**Note complémentaire**  
**suite à la demande de compléments de la DREAL DE LA REGION PAYS DE LA LOIRE**

**Ombrières agrivoltaïques au lieu-dit Les Rochettes sur la commune de Sainte-Anne-sur-Brivet**  
**Juin 2026**

**COMMUNE DE SAINTE-ANNE-SUR-BRIVET (44 160)**  
**DEPARTEMENT DE LA LOIRE ATLANTIQUE (44)**

Figure 1 : Tracé potentiel de raccordement au poste source de Pont-Château et les points sensibles techniques signalés

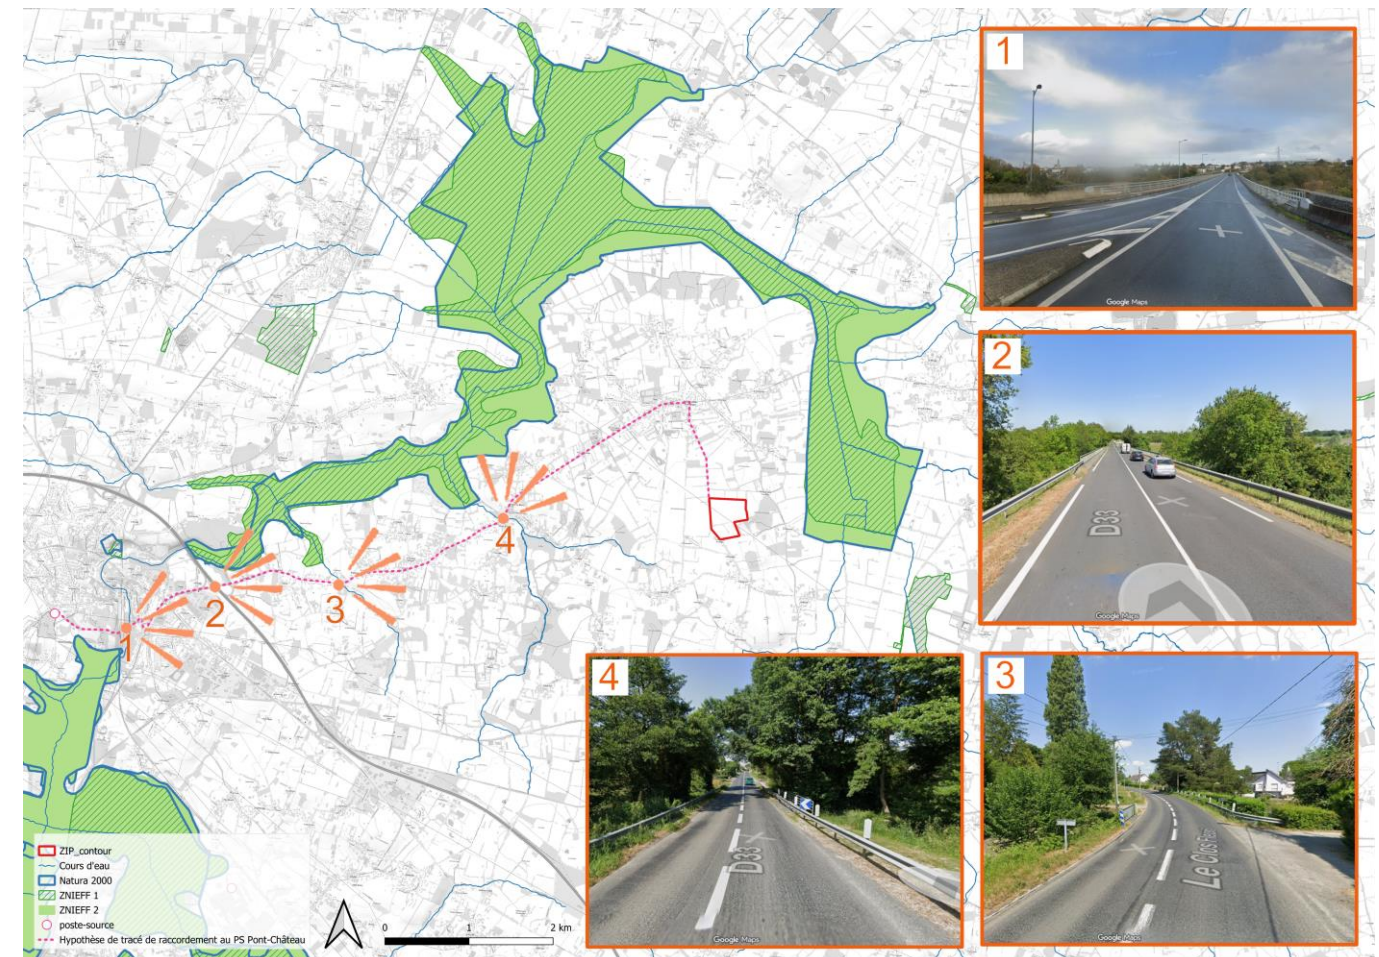
Veuillez exposer les incidences potentielles du raccordement au réseau public de votre installation, selon les deux hypothèses de raccordement évoquées. En cas de risque d'incidence notable (traversée de cours d'eau, de zone humide, de site Natura 2000, etc.), merci de prévoir des mesures d'évitement ou de réduction adaptées.

La carte ci-après présente l'hypothèse de tracé de raccordement au poste source. Ce tracé suit les voies communales et départementales (D33, rue de la vallée, rue de Laumur, les rochettes). Le cheminement représente un linéaire d'environ 10,4 km. Il s'agit de l'hypothèse de raccordement la plus proche.

Sur cette hypothèse de tracé, plusieurs points sensibles techniquement peuvent être signalés :

1. Le passage de la D33, sur un pont, au-dessus d'une ligne de voie ferrée et d'un cours d'eau ;
2. Le passage de la D33, sur un pont, au-dessus de la route N165 ;
3. Le passage de la D33x, sur un pont, au-dessus d'un cours d'eau ;
4. Le passage de la D33, sur un pont, au-dessus d'un cours d'eau.

Différentes solutions pourront être envisagées par ENEDIS pour éviter d'atteindre les cours d'eau. En effet, concernant la traversée des cours d'eau, et en fonction du contexte, trois techniques seront étudiées par ENEDIS :

1. Passage par encorbellement ;
2. Passage sur le pont ;
3. Forage dirigé sous le cours d'eau à 3 m de profondeur

L'étude de raccordement réalisée par ENEDIS déterminera les solutions les plus appropriées pour ces différents points sensibles.

**Le tracé de raccordement pressenti ne passe pas à proximité des zones à enjeux pour la biodiversité. Il est donc pressenti un impact nul sur les milieux naturels.**
